FR Absence de solution de réparation pour la vitre intérieure 478073

Fours Inter Cooker avec vitre intérieure pyrolyse bombée.

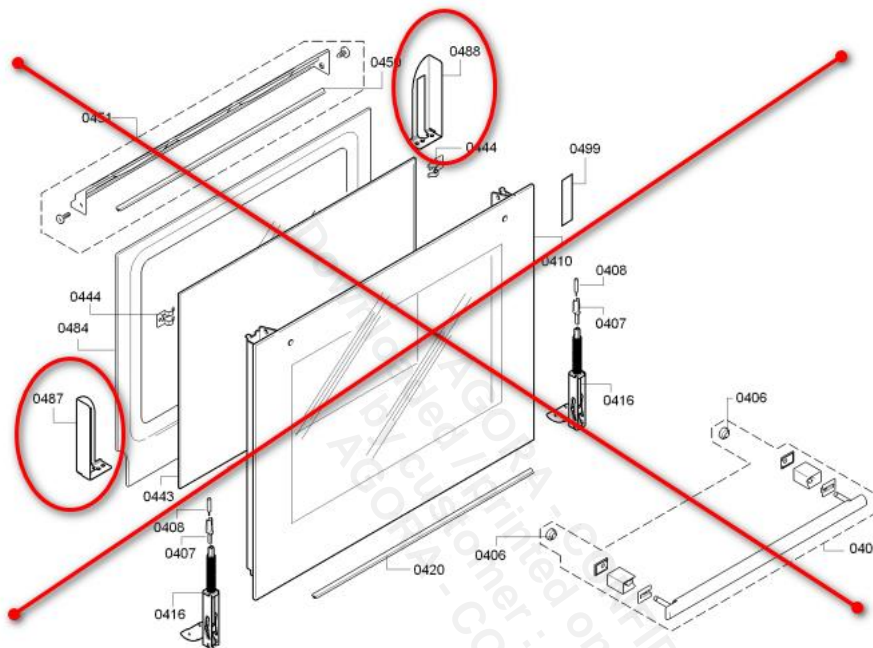
La vitre intérieure pyrolyse bombée 478073 ne peut plus être fabriquée et n'est donc plus disponible.

Les portes de four avec profilés amovibles peuvent être transformées en une vitre intérieure plate.

Attention, les anciennes portes avec profilés collés reconnaissables au cache de la charnière ne peuvent pas être modifiées!

Kit de réparation 20004273
